TITTEL Oppsummering og kommentarer til innspill
DATO 27.02.2025
TIL Ringerike kommune
KOPI
FRA COWI AS
OPPDRAGSNR. A248099

OPPSUMMERING OG KOMMENTARER TIL INNSPILL FRA RINGERIKE KOMMUNE

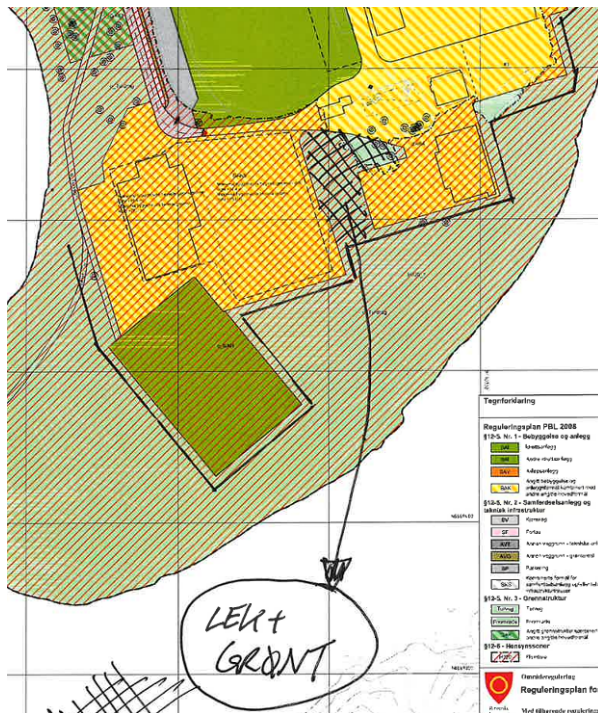
- › Snødeponi er ett pålegg fra SF. Ønskelig at avsatt snødeponi (6.4/#4) flyttes ifm KG AKA Arena. Forslag til plassering:

Løsning vil være fast dekke/ asfaltdekke med svakt fall inn mot banen, og oppkant på minimum 20 cm, som avgrenses med gjerde

- › Område for lagring av snø med granulat flyttes iht. innspillet.
- › Planforslaget legger til rette for permanente toalettfasiliteter og strømuttak på Bystranda, eventuelt mellom eksisterende ishall og fotballbanen.
